# 潮州凤泉湖二期控制性详细规划D18管理单元（D18-13街坊）局部调整内容

## D18-13街坊局部调整位置示意图

## 调整前后规划图对比

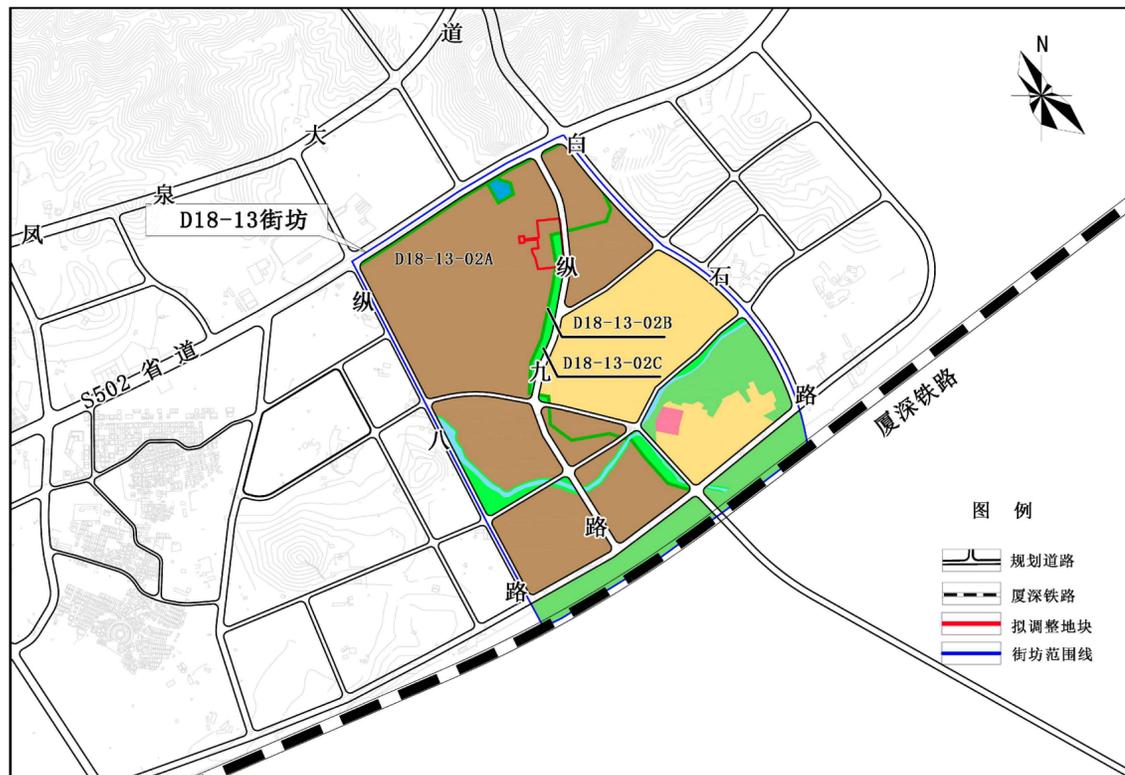
#### 一. 地块拆分合并

将D18-13-02A地块、D18-13-02B地块、D18-13-02C地块拆分，其中部分用地合并为

D18-13-02D地块、D18-13-02E地块。

#### 二. 用地性质及控制指标调整

1、D18-13-02D用地面积约16140m<sup>2</sup>，用地性质调整为供燃气用地（1304），容积率调整为≤1.0，建筑密度调整为≤30%，绿地率调整为≥20%，限高调整为≤18米。

2、D18-13-02E用地面积约4135m<sup>2</sup>，用地性质调整为防护绿地（1402）。

3、D18-13-02A用地面积约253104m<sup>2</sup>，用地性质为二类工业用地（100102）保持不变，其余各项规划控制指标不变。

4、D18-13-02B用地面积约3881m<sup>2</sup>，用地性质为防护绿地（1402）保持不变。

5、D18-13-02C用地面积约6792m<sup>2</sup>，用地性质为公园绿地（1401）保持不变。
